女川原子力発電所 2 号炉審査資料	
資料番号	資料 7
提出年月日	2023 年 8 月 29 日

女川原子力発電所 2 号炉
設置許可基準規則等への適合性について
(固体廃棄物処理系固化装置の固化材変更等)
< 補足説明資料 >

2023 年 8 月
東北電力株式会社

第3-1図 固体廃棄物処理系系統概要図

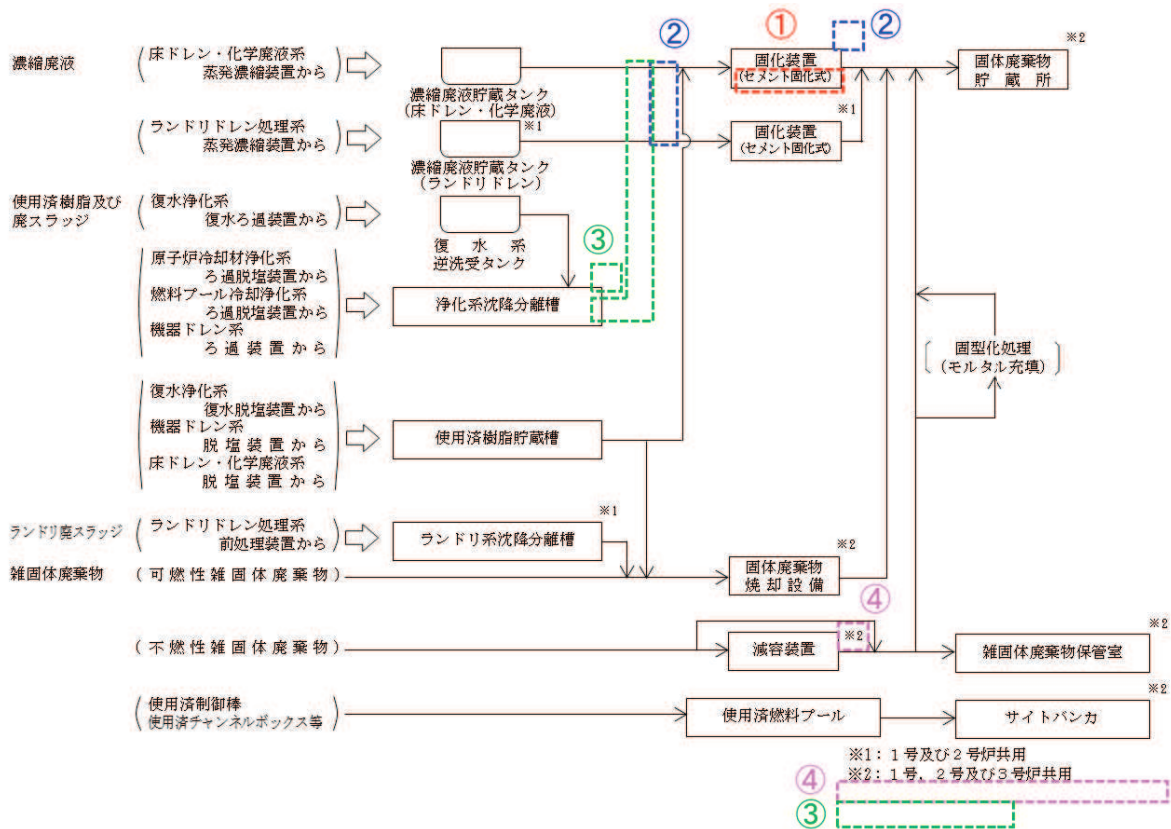
原子炉設置変更許可申請書（令和4年6月1日）（以下「既設置変更許可」という。）本文及び添付書類八に記載しているプラスチック固化式固化装置の固化材を「プラスチック」から「セメント」に変更するとともに、1号炉との共用を取り止める。

また、浄化系沈降分離槽から固化材変更後のセメント固化式固化装置への処理プロセスを削除する。

【変更理由】 ①固化材変更 ②共用取り止め ③固化処理プロセスの削除 ④記載の適正化

第4-1図 セメント固化式固化装置の設置場所

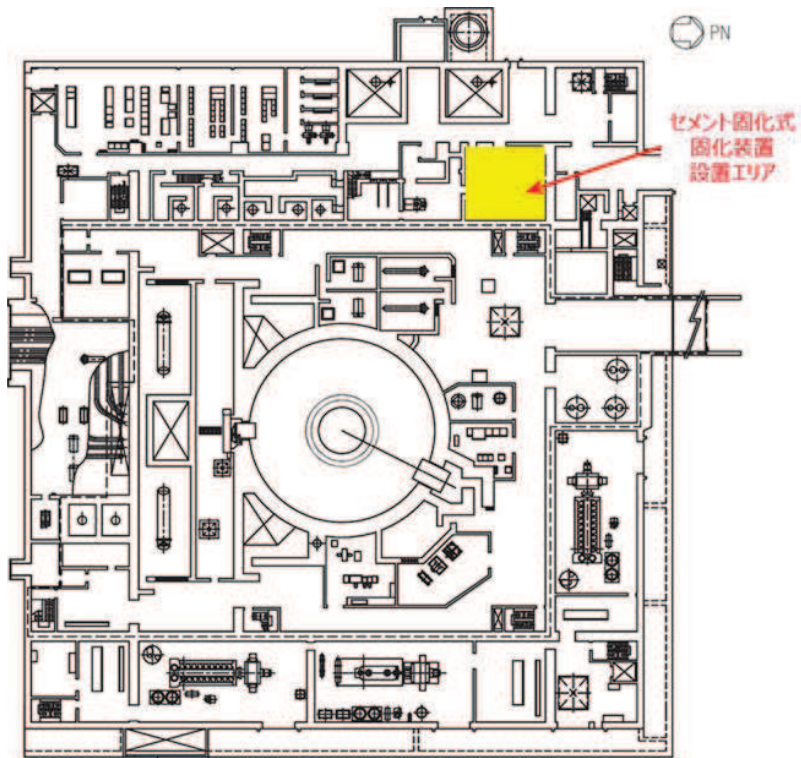
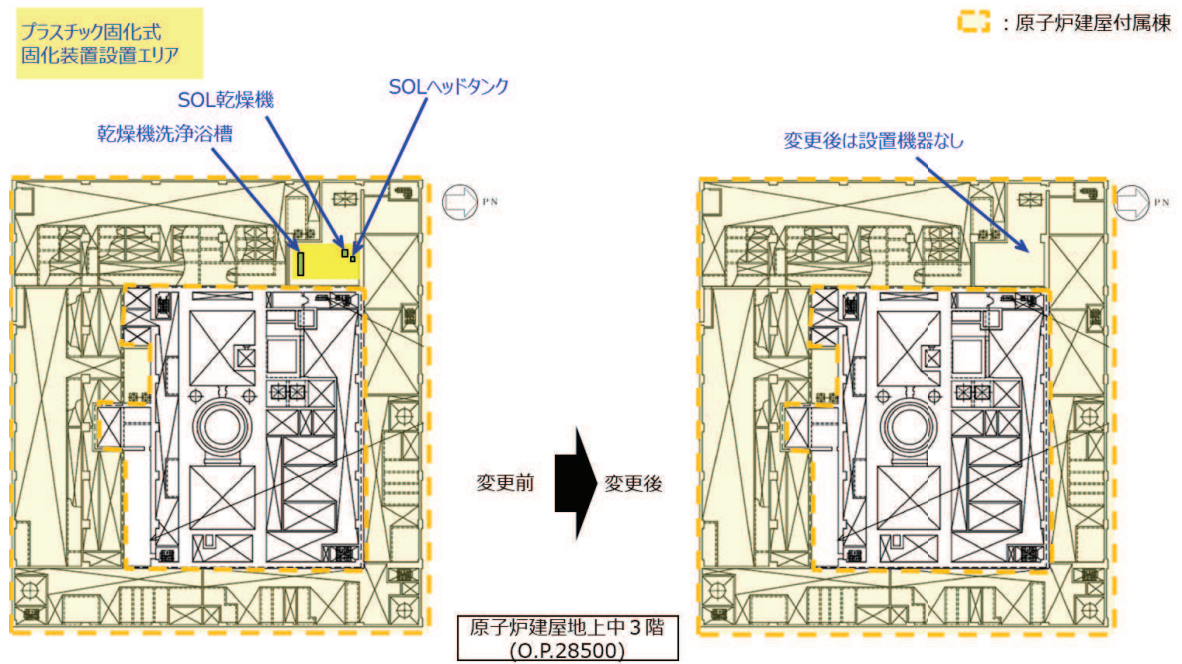
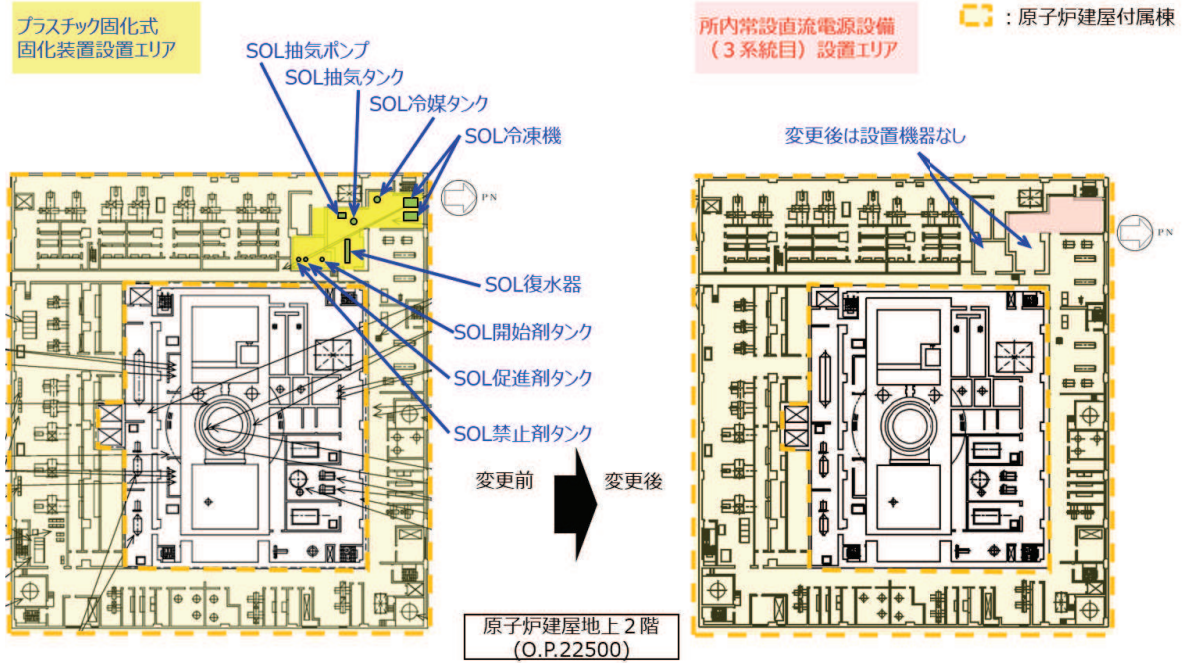
濃縮廃液及び使用済樹脂を固化するために原子炉建屋付属棟に設置した固化装置の固化材を「プラスチック」から「セメント」に変更することに伴い、固化装置のうちプラスチック固化に関する機器等を撤去し、セメント固化専用の機器等を追設する。

セメント固化式固化装置の設置場所を第 4-1 図に示す。また、変更前後の機器配置イメージを第 4-2 図に示す。

第 4-3 図 セメント固化式固化装置概略系統図

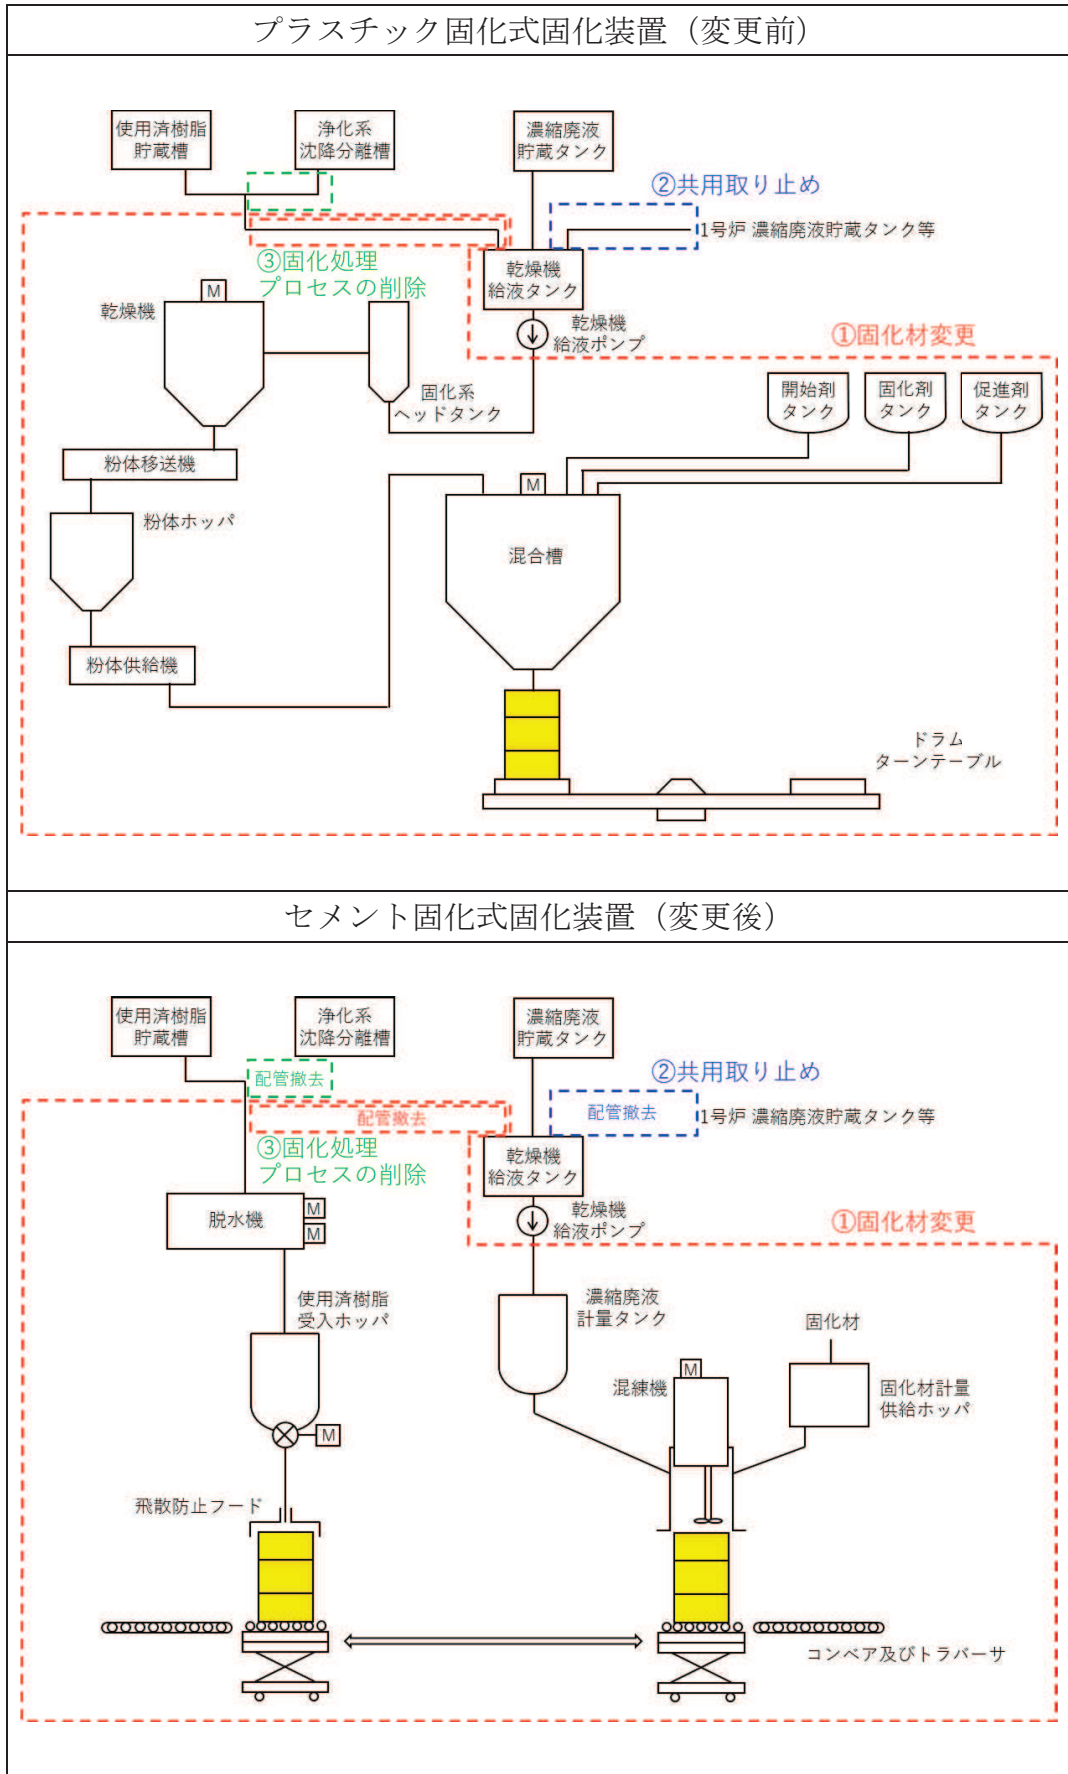
※1 セメント固化する放射性廃棄物は、床・化学濃縮廃液及び使用済粒状樹脂である。固化処理については、床・化学濃縮廃液及び使用済粒状樹脂を模擬したうえで、セメント固化の成立性を確認している。

※2 攪拌方式は、インドラム方式を採用する。攪拌方式には、インドラム方式とアウトドラム方式がある。インドラム方式は、セメント固化体の発生量が増加するが、設備が簡素で保守性に優れるメリットがある。

第5-1図 濃縮廃液貯蔵タンク（床ドレン・化学廃液）の貯蔵量推移予測

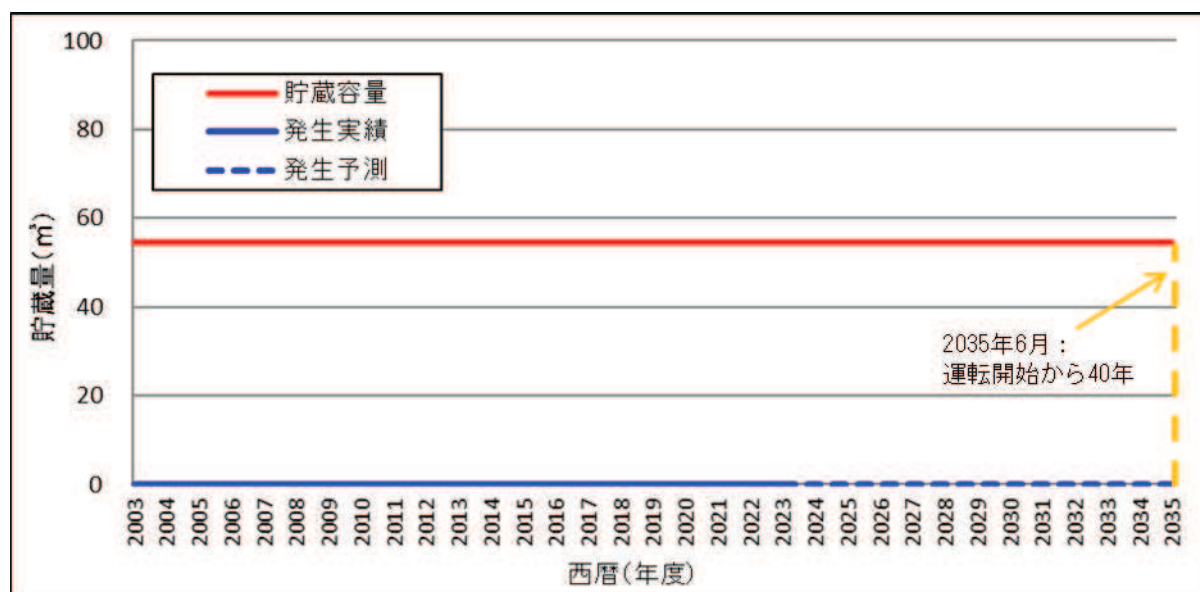
床・化学濃縮廃液は現在まで発生実績はないため、濃縮廃液貯蔵タンク（床ドレン・化学廃液）への受入実績はない。今後も同様の推移になると予測され、十分な貯蔵容量を確保している（第5-1図参照）。

また、床・化学濃縮廃液の設置許可上の推定発生量約70m³/年をセメント固化式固化装置で固化処理するのに要する日数は約120日であり、使用済粒状樹脂の固化処理日数と合わせても約200日であることから、十分処理可能である（第5-1表参照）。

固化材の変更に伴い、床・化学濃縮廃液の固化処理によるドラム缶の発生本数は増加する（約100本/年→約480本/年）が、これまでの濃縮廃液貯蔵タンク（床ドレン・化学廃液）への受入実績による発生量予測を踏まえると、第5-1図のとおり当面の間は処理する必要がないため、固体廃棄物貯蔵所（貯蔵保管容量約55,000本（200Lドラム缶相当））への貯蔵保管に影響はない（第5-5図参照）。

第5-2図 濃縮廃液貯蔵タンク（ランドリドレン）の貯蔵量推移実績

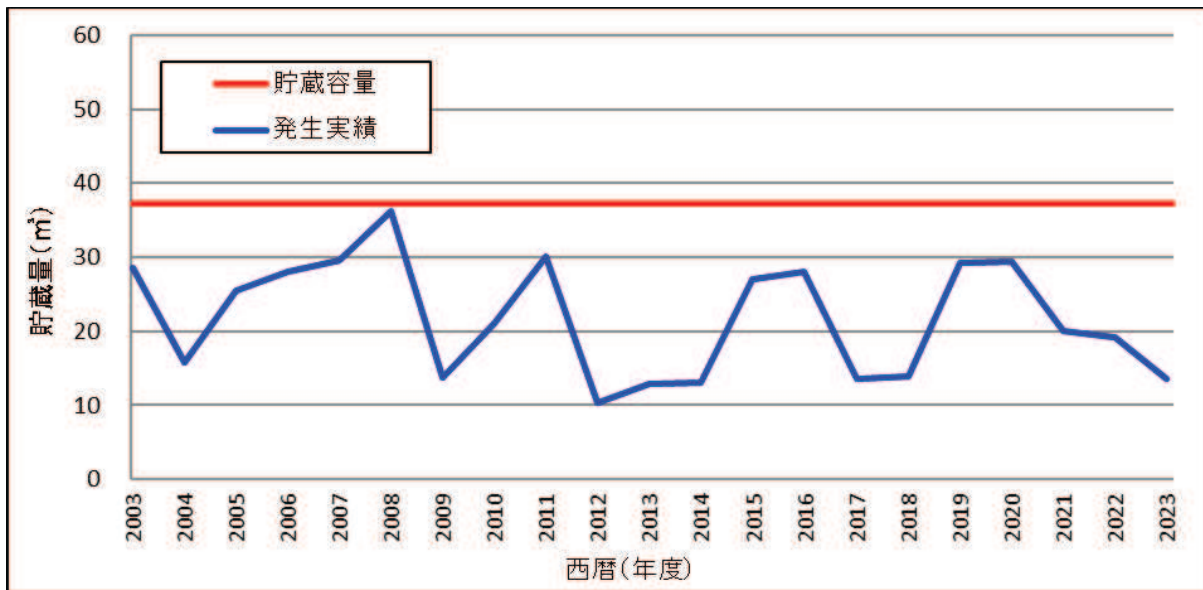
ランドリ濃縮廃液は、セメント固化式固化装置（1号及び2号炉共用）又はプラスチック固化式固化装置で処理できる設計としているが、本変更に伴いプラスチック固化式固化装置での処理を取り止める。

ランドリ濃縮廃液は、これまでプラスチック固化式固化装置による処理実績はなく、セメント固化式固化装置（1号及び2号炉共用）のみで処理しており、今後もセメント固化式固化装置（1号及び2号炉共用）により固化処理することから、適切に貯蔵及び貯蔵保管できる（第5-2図参照）。

第5-3図 使用済樹脂貯蔵槽の貯蔵量推移予測

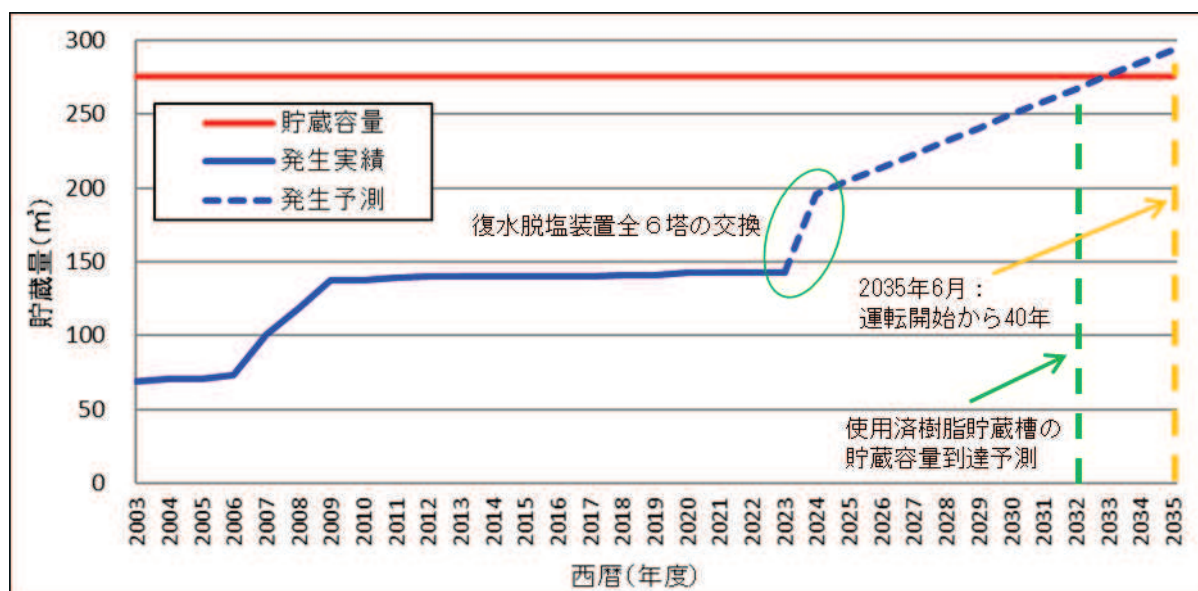
これまでの受入実績による発生量予測*を踏まえると、使用済樹脂貯蔵槽の貯蔵量は2032年度には貯蔵容量に達すると予測されるが、貯蔵容量到達前にセメント固化式固化装置を設置することから、適切に貯蔵及び貯蔵保管できる（第5-3図参照）。

固化材の変更に伴い、使用済粒状樹脂の固化処理によるドラム缶の発生本数は増加する（約60本/年→約230本/年）が、雑固体廃棄物の焼却処理により、放射性廃棄物の貯蔵保管量の低減を図るとともに、低レベル放射性廃棄物埋設センターへの搬出により、固体廃棄物貯蔵所（貯蔵保管容量約55,000本（200Lドラム缶相当））において放射性廃棄物を適切に貯蔵保管することができる（第5-5図参照）。

第5-4図 浄化系沈降分離槽の貯蔵量推移予測

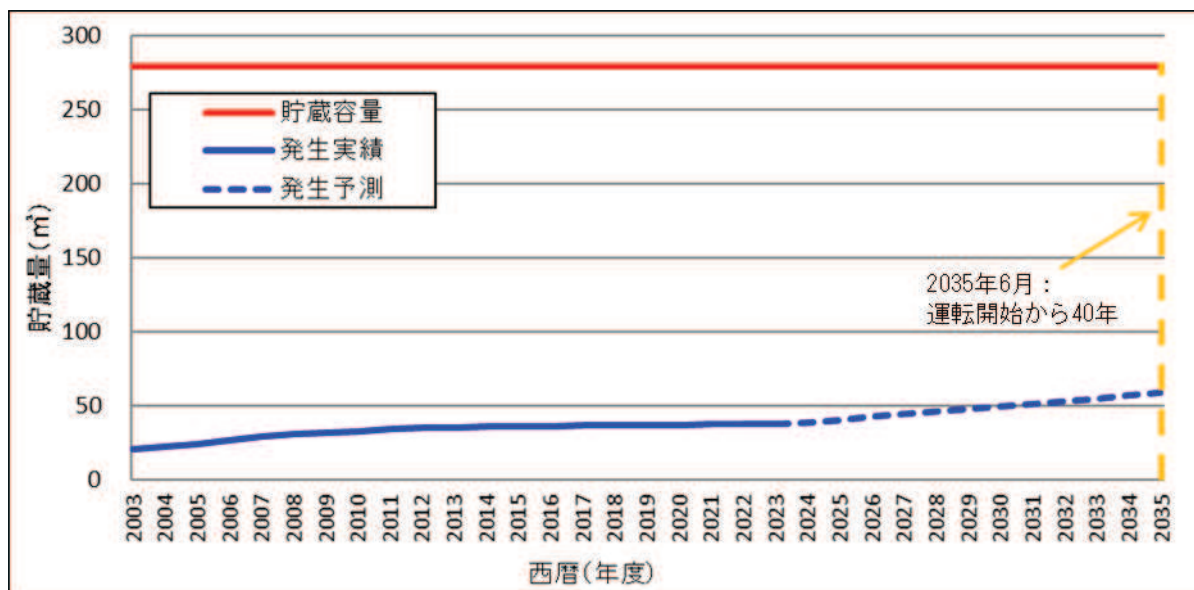
使用済粉末樹脂等は、浄化系沈降分離槽に貯蔵しており、これまで固化処理実績はない。

使用済粉末樹脂等は、中深度処分の対象廃棄物として、電力大にて処理方法及び処分施設の検討がなされているところであるため、「核原料物質、核燃料物質及び原子炉の規制に関する法律第五十一条の二第一項第二号の規定に基づき廃棄の事業の許可を受けた者の中深度処分施設」への搬出が必要になる時期までに、処分施設的设计に応じて処理方法を確立し、処理設備を設置する。

このことから、処理設備を設置するまで浄化系沈降分離槽において貯蔵する必要があるが、これまでの受入実績による発生量予測^{*}を踏まえると、浄化系沈降分離槽の貯蔵容量には十分余裕があり、当面の間、貯蔵が可能である（第5-4図参照）。

第5-5図 固体廃棄物貯蔵所の貯蔵保管量推移予測

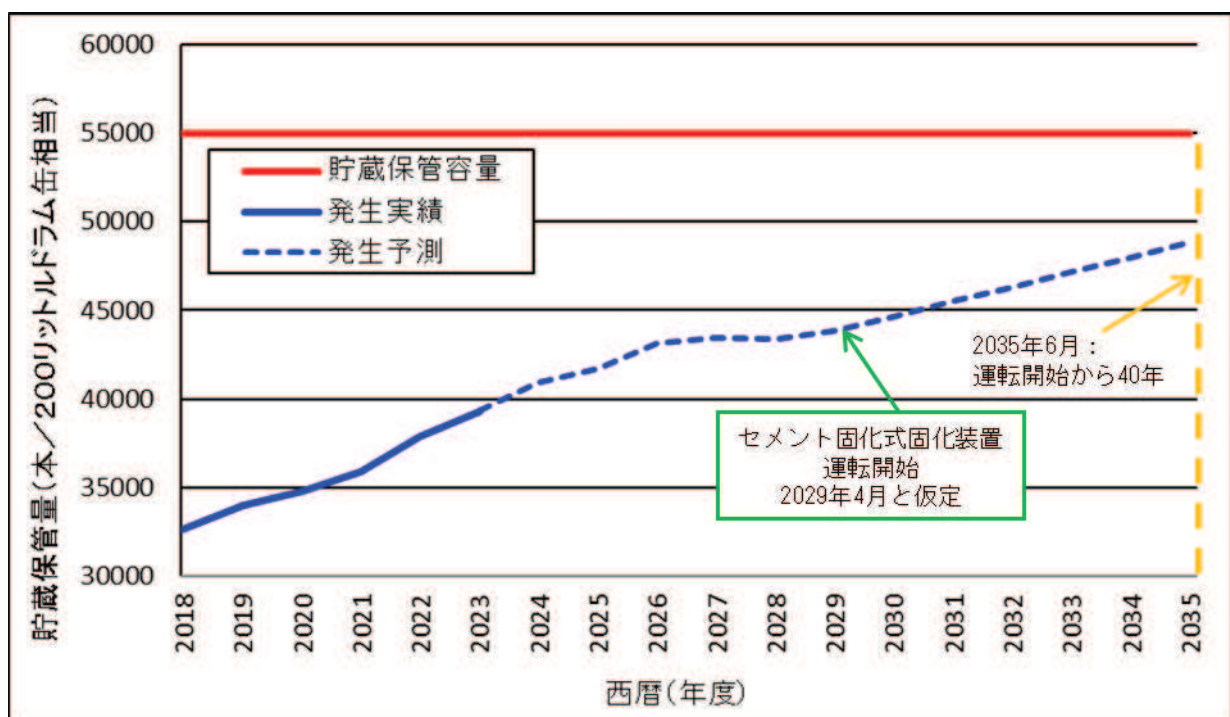
プラスチック固化式固化装置は、これまで放射性廃棄物の処理実績がないため、原子炉施設保安規定に基づき「放射性廃棄物でない廃棄物」と判断できるものは産業廃棄物として処分し放射性廃棄物の低減を図る。

また、上記以外の放射性廃棄物はドラム缶等の容器に封入し固体廃棄物貯蔵所に貯蔵保管するが、雑固体廃棄物の焼却処理により、放射性廃棄物の貯蔵保管量の低減を図るとともに、低レベル放射性廃棄物埋設センターへの搬出により、固体廃棄物貯蔵所（貯蔵保管容量約55,000本（200Lドラム缶相当））において放射性廃棄物を適切に貯蔵保管することができる（第5-5図参照）。

図 女川 1 号及び 2 号炉における固体廃棄物処理フロー

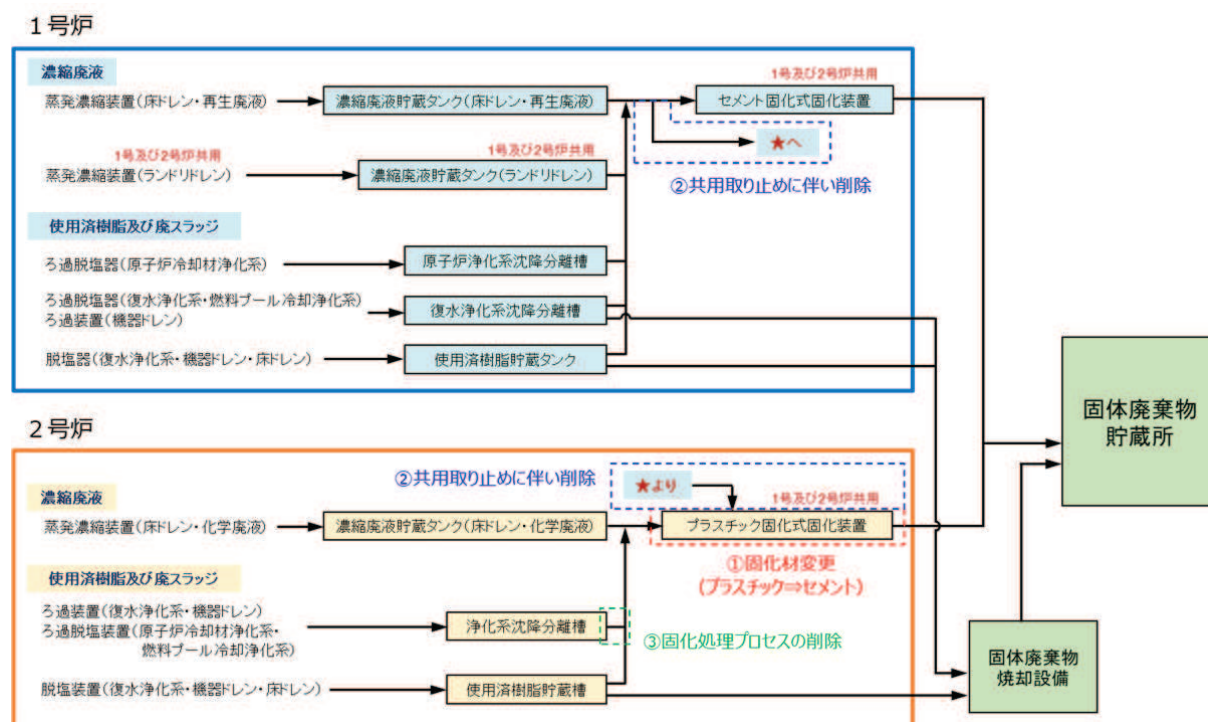
1 号炉の濃縮廃液^{※1}、使用済樹脂及び廃スラッジ（以下「1 号炉濃縮廃液等」という。）については、セメント固化式固化装置（1 号及び 2 号炉共用）で固化処理できるほか、プラスチック固化式固化装置でも固化処理できる設計としている（下図参照）。

本変更において、プラスチック固化式固化装置の 1 号炉との共用を取り止めることから、1 号炉濃縮廃液等はセメント固化式固化装置（1 号及び 2 号炉共用）のみで固化処理できることを確認する。

これを処理能力15本^{※2}/日のセメント固化式固化装置（1号及び2号炉共用）で処理した場合に要する日数は約8日間であり、プラスチック固化式固化装置との共用を取り止めても十分処理できるため、影響はない。
